Projet de parc agrivoltaïque de Chevagnes (03)

Réponse à l'avis de l'Autorité Environnementale

Avis n° 2023-ARA-AP-1598

7 novembre 2023

Figure 1 : Dé-densification du parc agrivoltaïque de Chevagnes

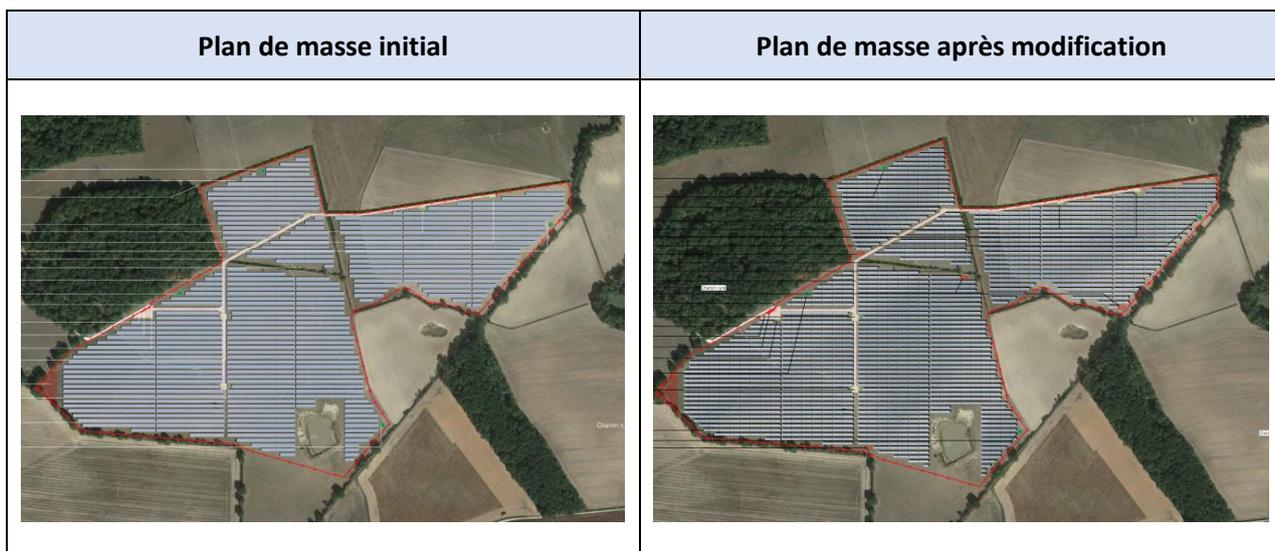
La surface clôturée totale du projet reste la même, soit une surface clôturée totale de 30 ha. Néanmoins, les tables photovoltaïques ont été réaménagées afin de passer sur des tables de **2 panneaux verticaux** soutenues par des **monopieux** (et non plus trois panneaux verticaux soutenus par des bipieux). Les largeurs de rangées de panneaux sont ainsi réduites de 6,5 m initialement, à 4,3 m. Ces modifications permettent ainsi de faciliter le passage des engins agricoles sur le parc dans un souci de mécanisation des pratiques de l'exploitation agricole.

Par ailleurs, l'implantation du projet a été modifiée pour agrandir les espaces inter-rangées, de 3 à 4 mètres, et la largeur des tables photovoltaïques a été réduite. La surface projetée des panneaux est ainsi **réduite de 16 ha initialement à 12 ha** à la suite des modifications d'implantation. Le point bas des tables n'est pas modifié mais le point haut des tables est ainsi abaissé à 2,6 mètres contre 3,4 mètres initialement.

Ces adaptations du projet permettent une dé-densification du parc ainsi qu'un taux de couverture moins élevé induisant, de facto, une réduction des impacts sur les habitats de prairies pâturées. En effet, le taux de couverture des panneaux a été réduit, passant de 54 % à 40 %. **Ainsi, des bandes ensoleillées et non-couvertes seront bien présentes sur le projet.**

Avant modification	Après modification
Surface clôturée	30 ha	30 ha
Puissance	34,6 MWc	26,8 MWc
Structures	Bipieux 3 panneaux verticaux	Monopieux 2 panneaux verticaux
Point bas	1 m	1 m
Point haut	3,4 m	2,6 m
Espace inter-rangées	3 m	4 m
Nombre de panneaux	64 700 modules	50 100 modules
Surfaces projetées des panneaux	16 ha	12 ha
Taux de couverture des panneaux	54 %	40 %

Figure 5 : Fonctionnalités écologiques du projet agrivoltaïque de Chevagnes (CREXECO)

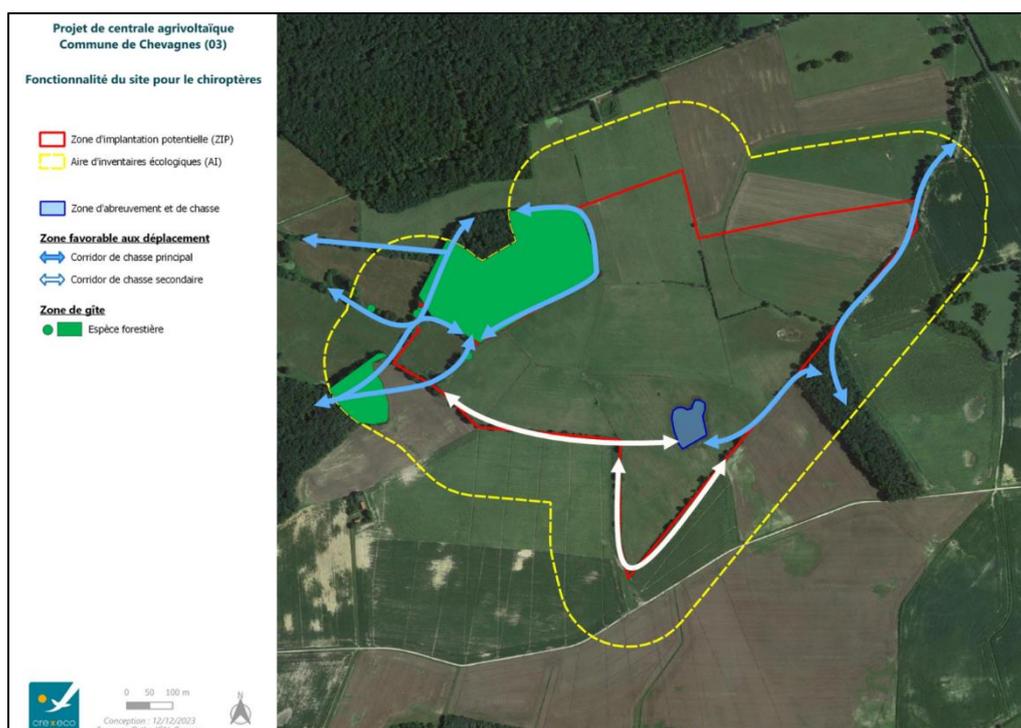
Il est indiqué dans l'état initial que « Une faible activité a été détectée au niveau du point d'écoute active 1, au milieu des pâtures » et que « la potentialité en termes de gîtes étant limitée aux gros arbres des haies périphériques et des boisements, l'utilisation du site est surtout liée aux déplacements le long des linéaires, à la chasse au niveau des haies et points d'eau et à l'abreuvement sur les points d'eau ».

La carte suivante illustre les fonctionnalités des milieux au regard des chiroptères. Les lisières des boisements, les haies les plus fournies et arborées, et enfin l'étang, constituent les corridors principaux de déplacement des chiroptères. Les haies plus basses au Sud du projet constituent quant à elles les corridors secondaires. Le boisement situé à l'Est de la Zone d'Implantation Potentielle (ZIP) du projet pourrait avoir une fonctionnalité de relais entre les différents étangs du secteur, mais il n'offre cependant que des potentialités de gîte nettement plus faibles que celles présentes dans les boisements à l'Ouest du projet. La haie présente au centre des parcelles d'implantation du projet s'achève brutalement aux milieux des prairies, et présente ainsi peu d'attraits pour les déplacements des chiroptères.

Figure 7 – Comparaison de la ZIP du projet initial et de l'emprise du projet retenu par rapport aux habitats

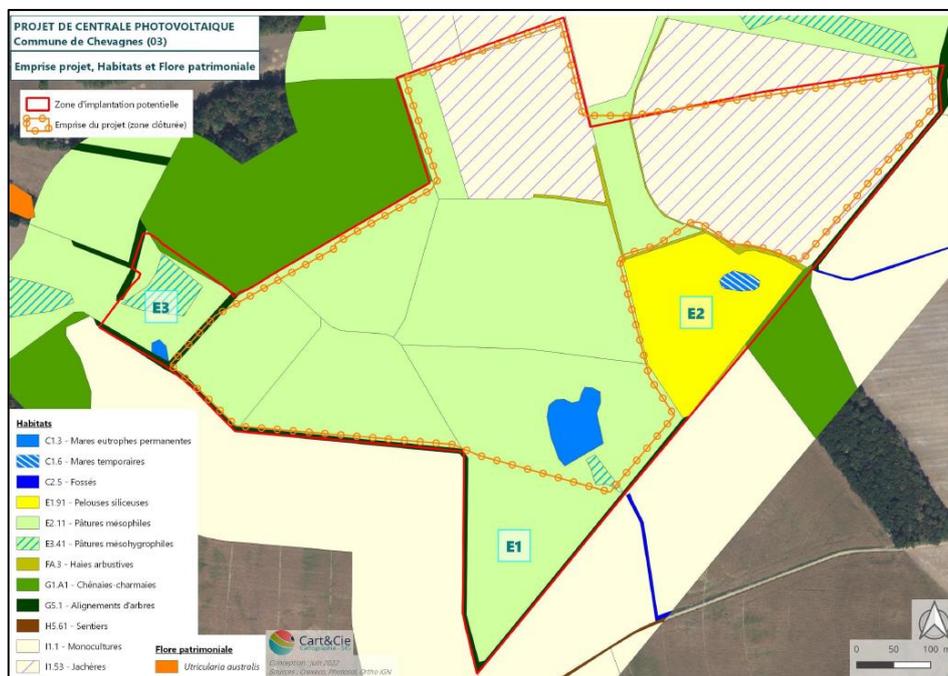
La dernière implantation du projet évitant les milieux présentant les plus forts enjeux (chênaies-charmaies, haies, arbres de hauts jets, prairies humides...), et le projet ayant été dédensifié, que ce soit pour l'activité agricole ou le bien-être de la faune profitant des milieux ouverts (hausse de l'espacement inter-rangées, diminution de la largeur des panneaux, baisse du point haut...), les impacts sur la faune et la flore du projet sont négligeables, et ne nécessitent pas la prise de nouvelles mesures.

Figure 11 : Recherche des carrières dans un périmètre de 15 km autour du poste-source de Dompierre (Photosol)

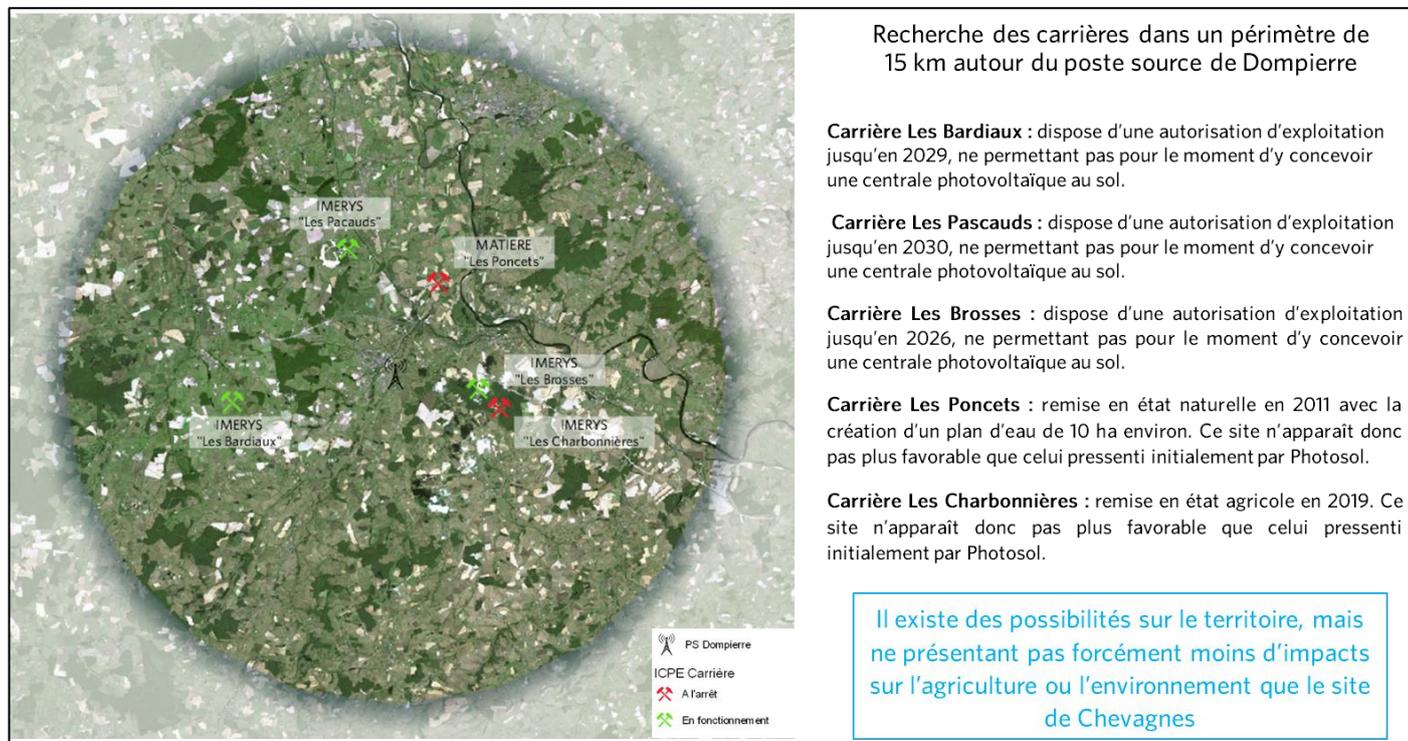
« L'Autorité environnementale recommande de présenter des alternatives d'implantation de ce projet sur des espaces de moindre sensibilité environnementale et de justifier le choix retenu, notamment sur la base de critères environnementaux et de distance entre les zones de production et de consommation. »

Des alternatives d'implantation ont été recherchés dans un périmètre de 15 km autour du poste-source de Dompierre. Cette recherche de site alternatifs de moindre sensibilités environnementales, paysagères et agricoles est détaillée au chapitre « 4.3 Analyse comparative du site de Chevagnes » dans l'étude d'impact environnemental. Dans un premier temps, il s'agit d'identifiés les sites industriels dégradés dans un périmètre de 15 km autour du poste-source de Dompierre-sur-Besbre. Chaque site a fait l'objet d'une analyse de comptabilité pour l'implantation d'un projet photovoltaïque au sol.

Plan de masse du projet après modification d'implantation

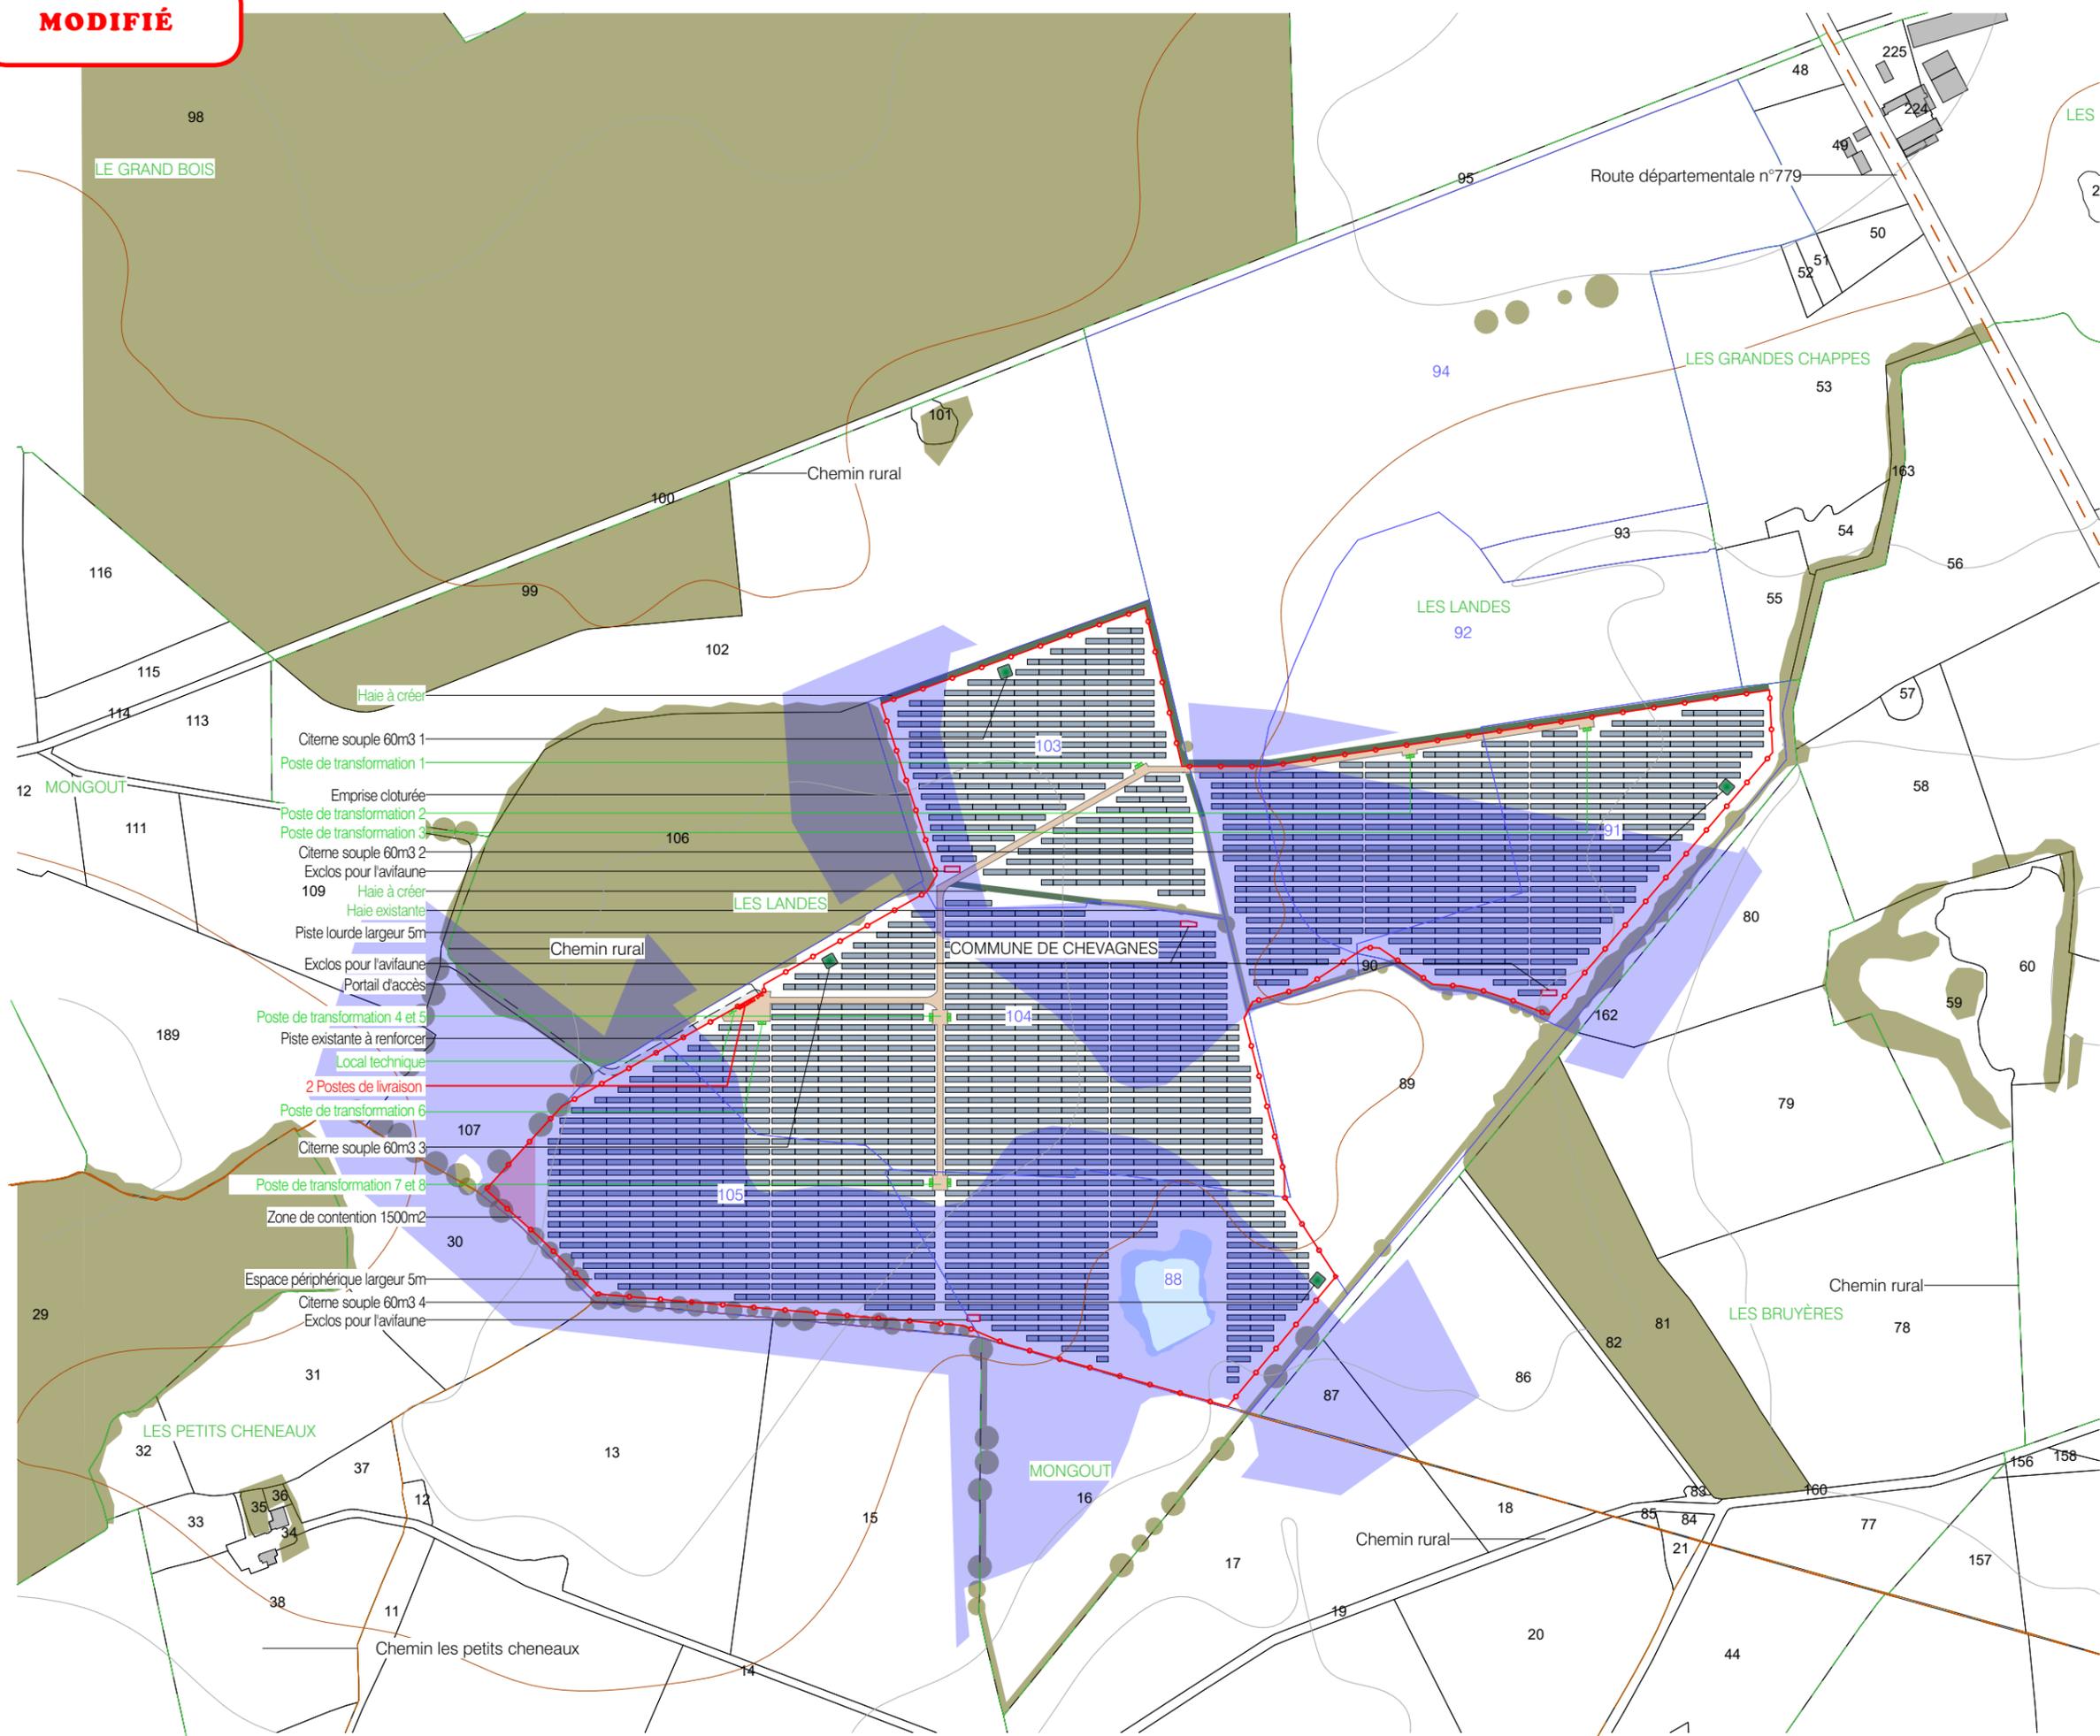
Par ailleurs, 4 exclos de 50 m², représentés par des rectangles rouges dans le plan de masse (plan de masse en annexe 1), ont été intégrés au sein du parc pour l'avifaune et plus spécifiquement pour l'Alouette Lulu à la suite des retours d'expérience de l'OFB (ADEME & OFB, 2023).
